島根原子力発電所2号炉 審査資料	
資料番号	EP-080 改 03
提出年月日	令和2年11月11日

島根原子力発電所2号炉

気象資料の変更に伴う 島根原子力発電所原子炉設置許可申請書 の変更について

令和2年11月
中国電力株式会社

第2.2-1図 気象官署の所在地

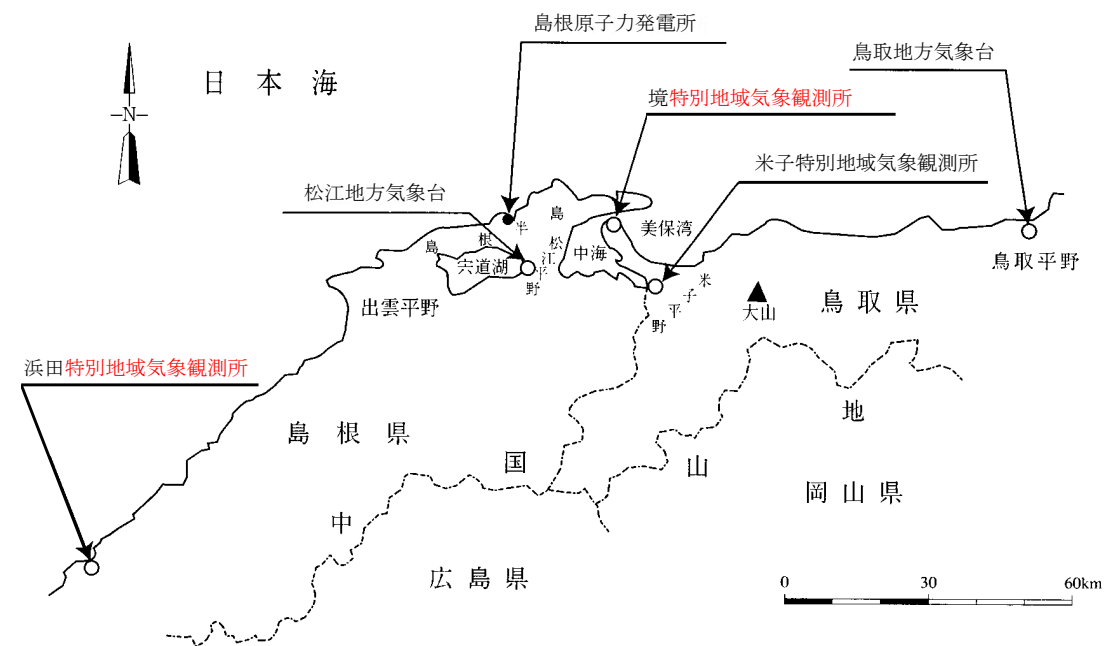
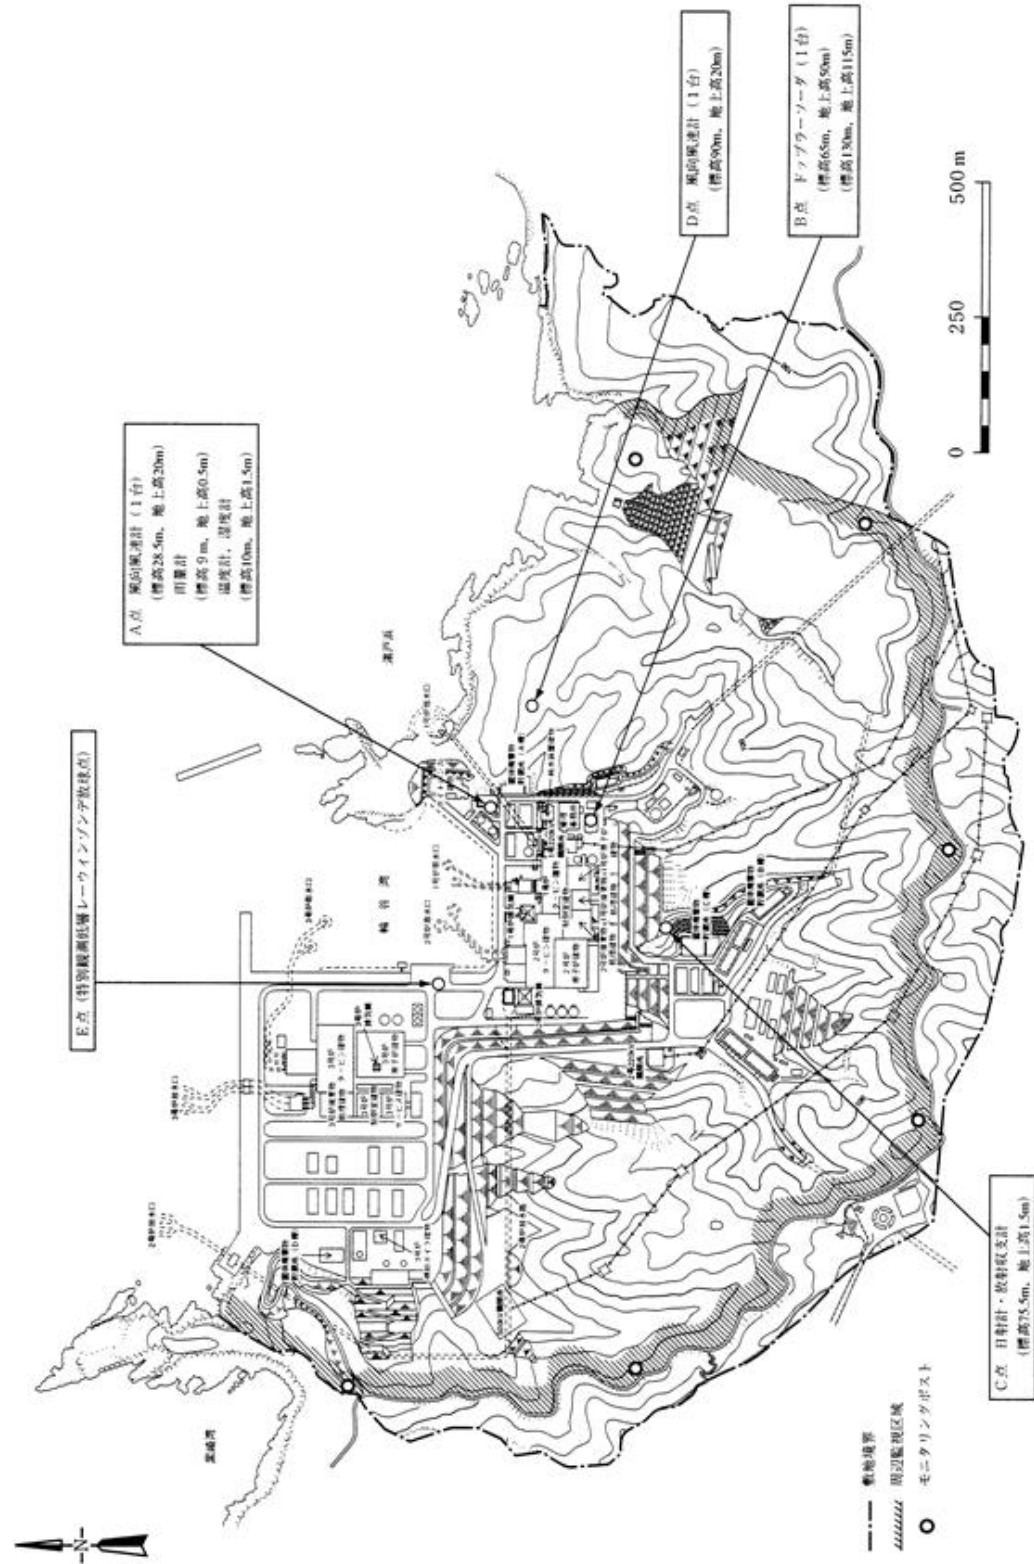
・米子測候所, 浜田測候所
及び境測候所の無人観測
所化に伴う記載の適正化

第 2.3-1 図 気象観測設備配置図 (その 1)

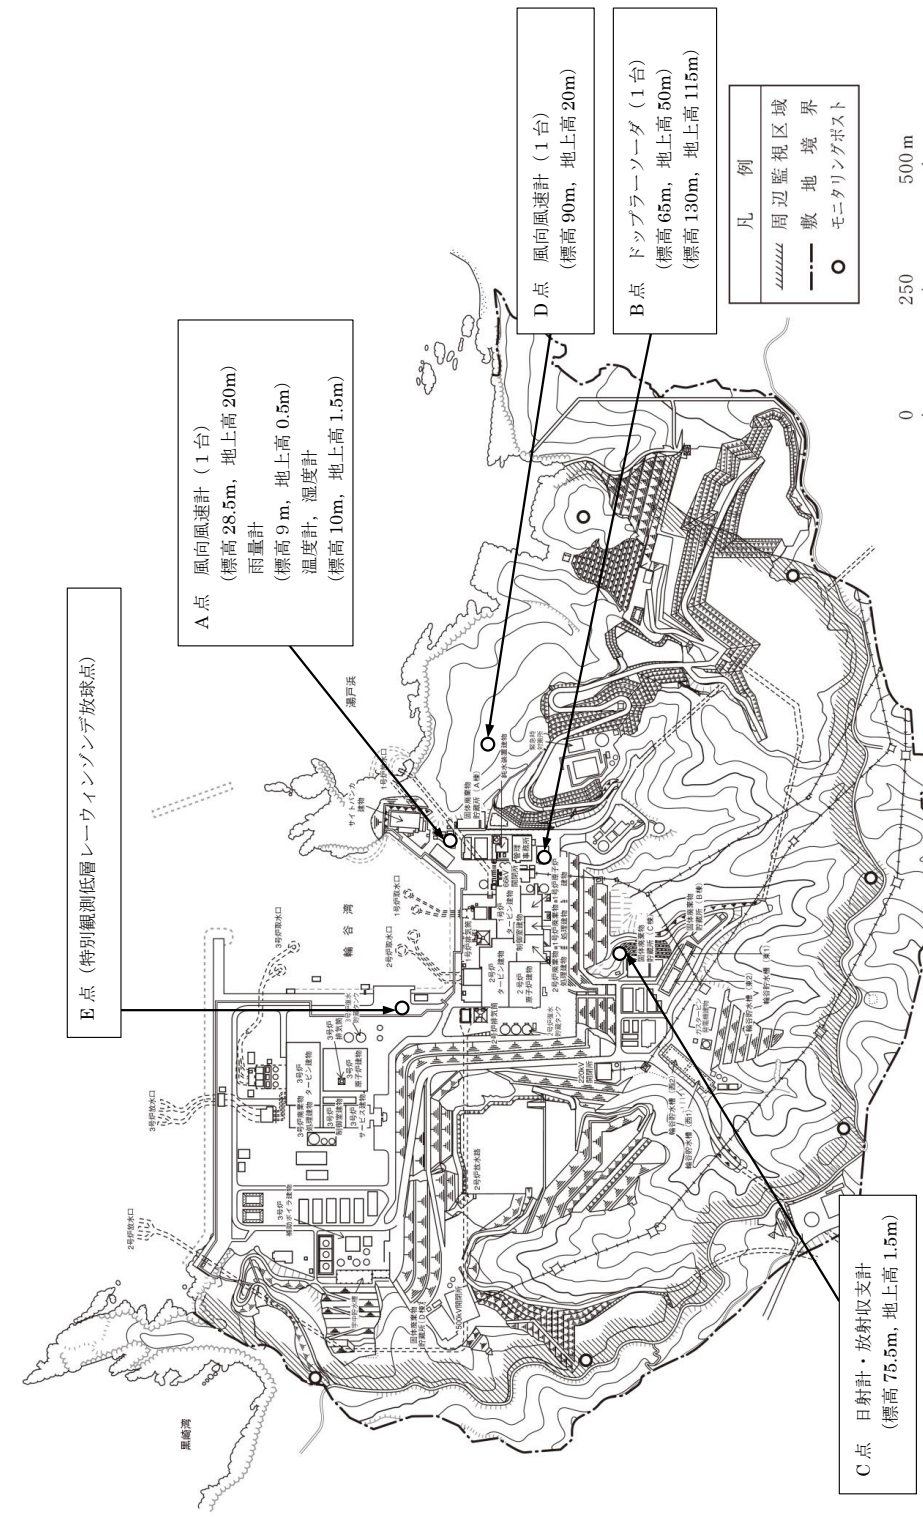
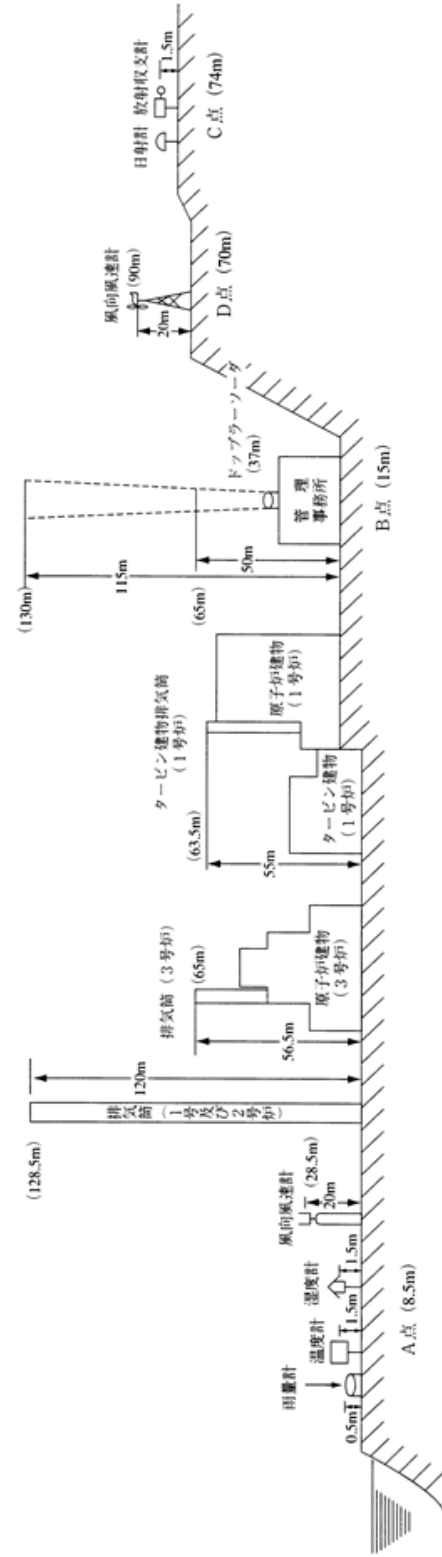
・構内配置図下図の最新化

第2.4-1図 敷地の風配図 (2009年1月～12月)

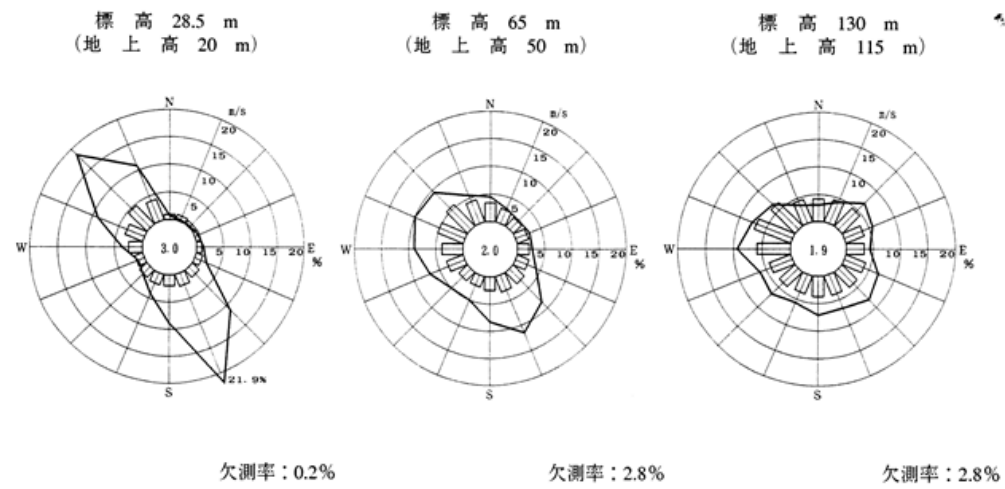
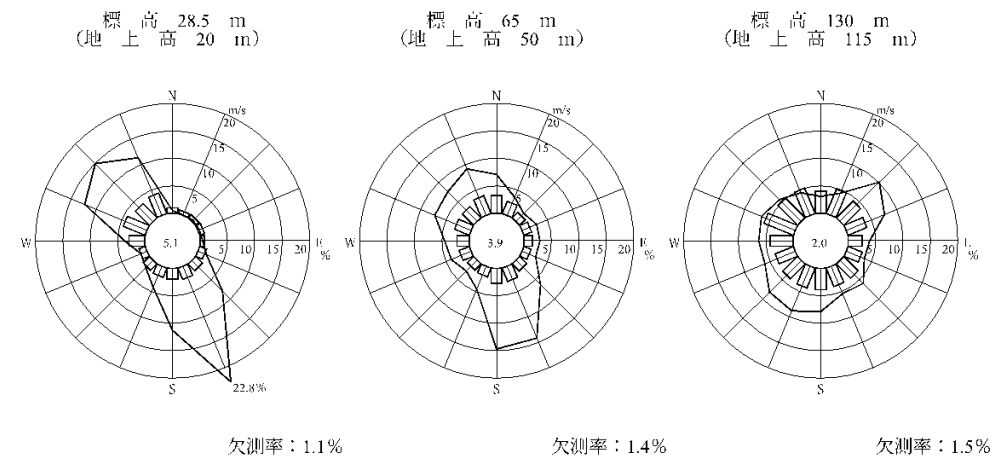
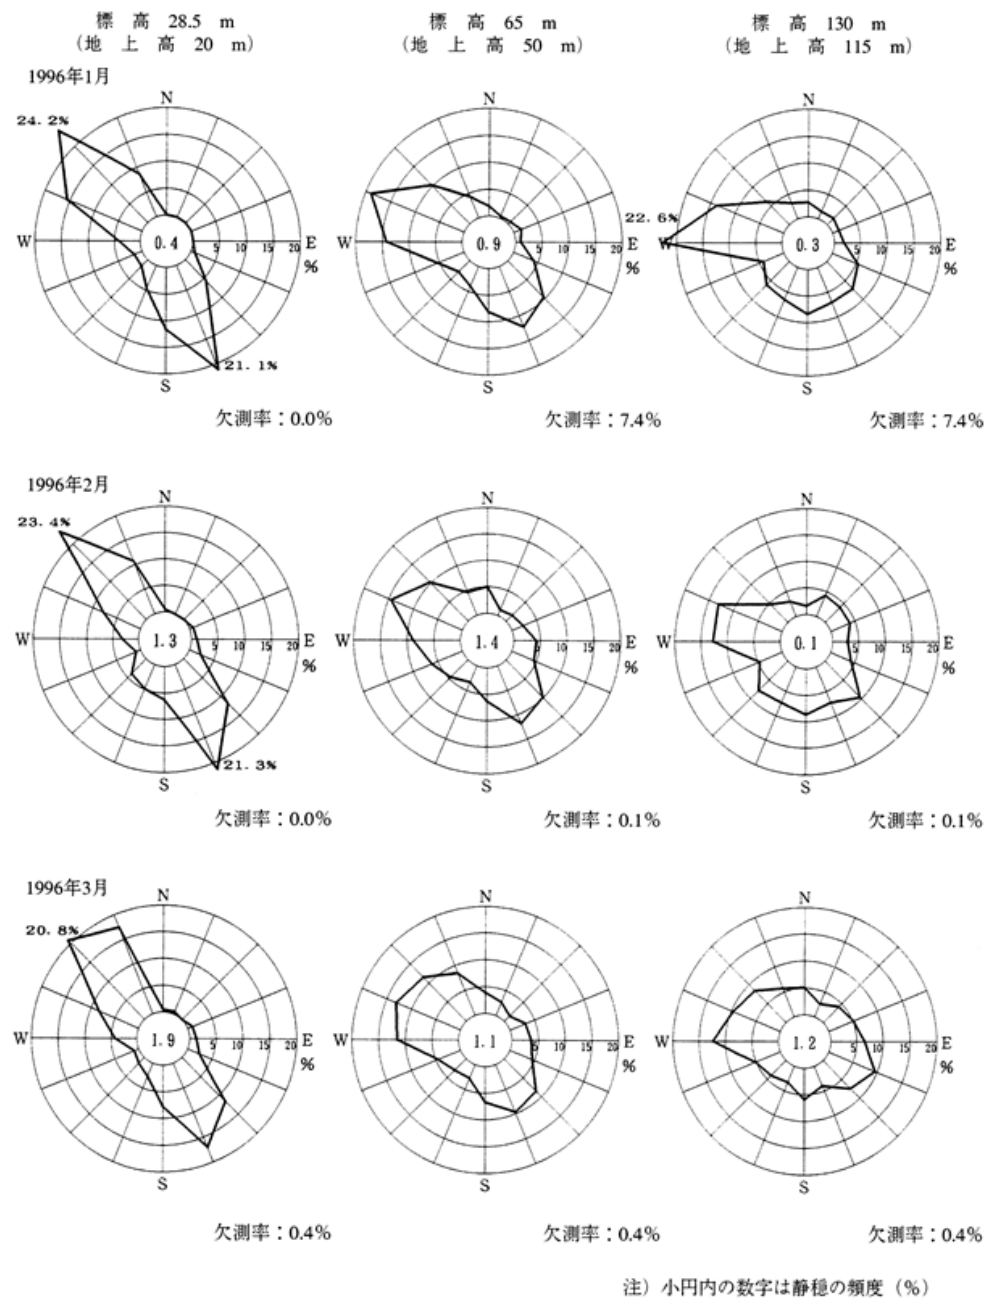
・気象期間の変更
 風向について、1996年と2009年とで、風向出現頻度は地上風、高所風ともに大きな変動はない。
 地上風はNW、SE方向の頻度が非常に多いことや、標高130mでは全体に分布し大きな偏りはないところなど、変更前後で同様の傾向となっている。
 風速についても大きな変動はないが、標高65mにおいて平均風速が少々小さくなっている。
 また、静穏(風速0.5m/s未満)の出現頻度が少々増加している。

第2.4-2図 敷地の風配図 (その1) (2009年1月~3月)

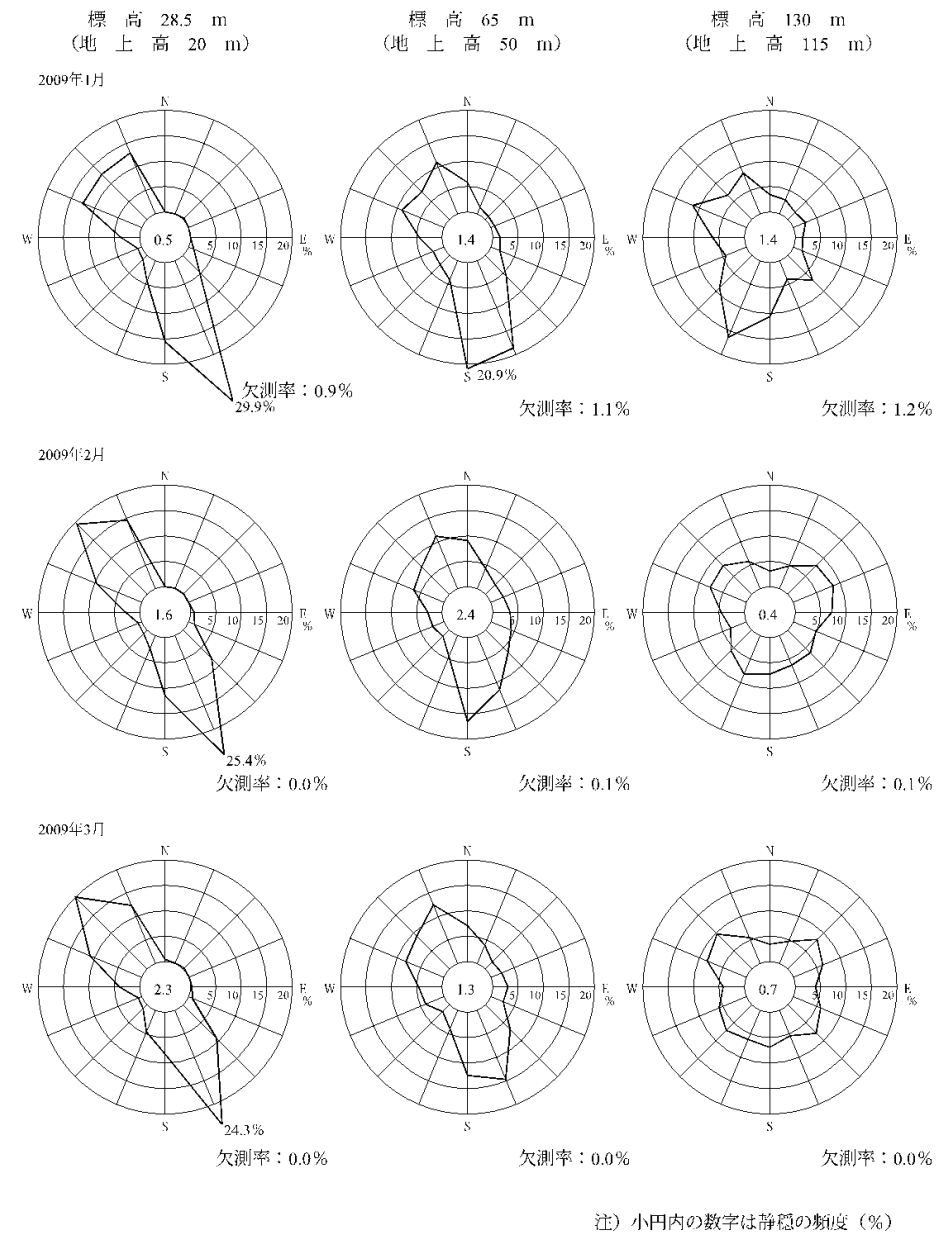
・気象期間の変更

第2.4-3図 敷地の風配図 (その2) (2009年4月~6月)

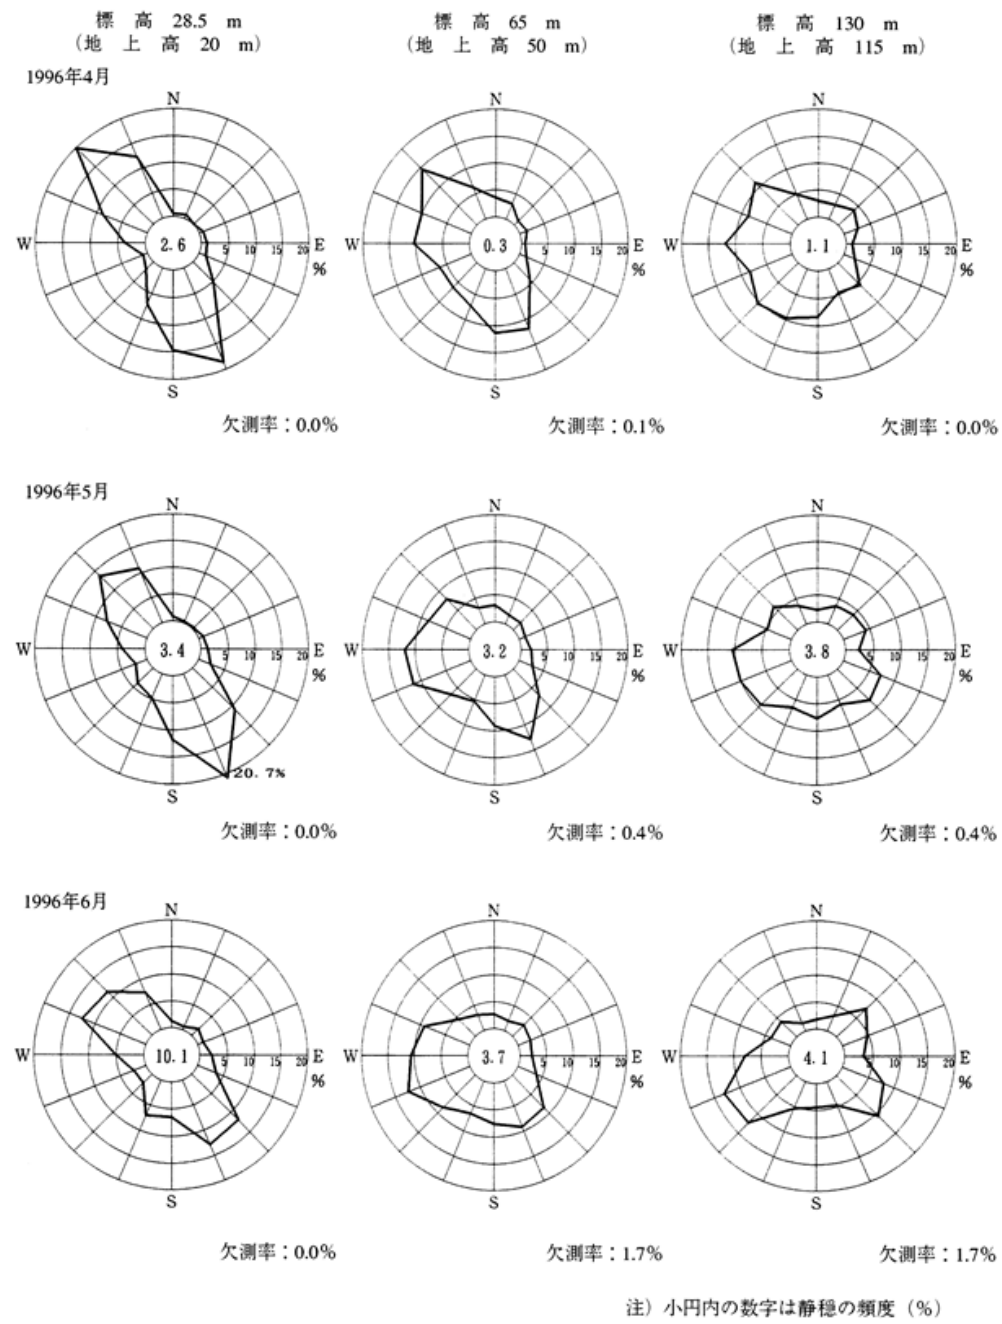
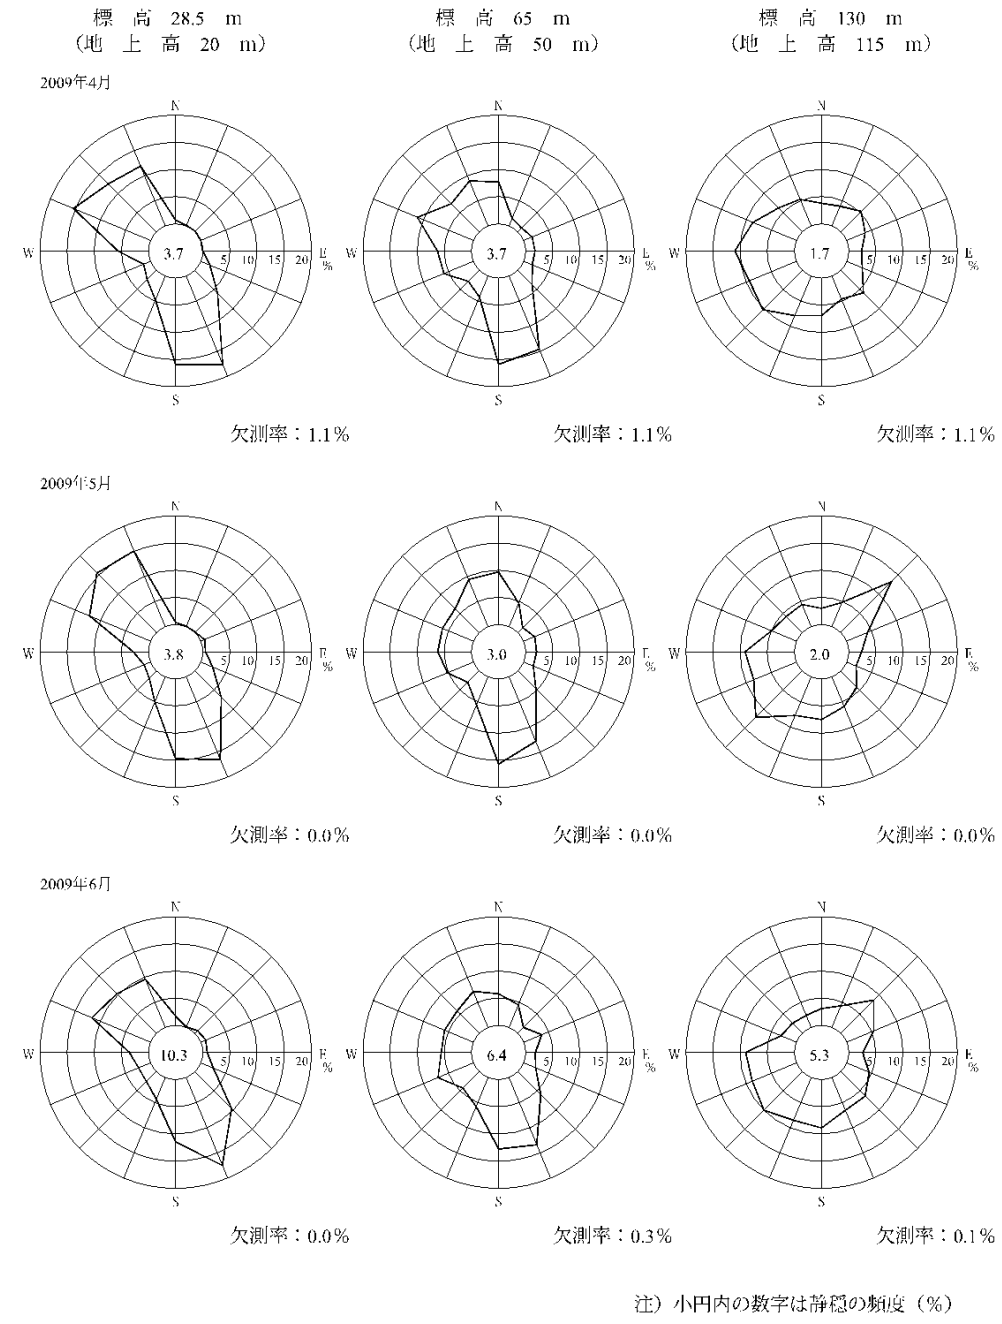
・気象期間の変更
